Instrukcji Ruchu i Eksploatacji Sieci Dystrybucyjnej (ramowa)

1. Planowana data wejścia w życie aktualizacji: w dniu ukazania się komunikatu OSD spółek Grupy Kapitałowej ESV zatwierdzającego Kartę Aktualizacji nr 4/2023.
2. Przyczyna aktualizacji IRiESD

Rys. 1

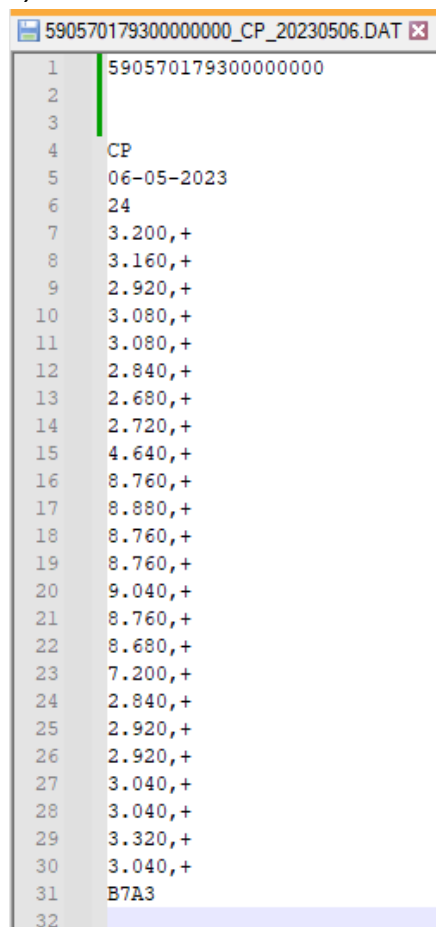
Zmienia się konfiguracja danych pomiarowych dostępnych na serwerach FTP, zgodnie z poniższym przykładem (Rys.1) oraz konfiguracja w systemie kodu PTPIREE (Rys.2).

Punkt Poboru Energii (PPE) jest najmniejszą jednostką, dla której odbywa się zbilansowanie dostaw oraz dla której może nastąpić zmiana sprzedawcy. Kod PPE jest oznaczeniem w formacie zgodnym z międzynarodowym standardem GS1/GSRN, o następującej postaci:

(590)(J1J2J3J4J5J6J7)(S1S2S3S4S5S6S7)(K)
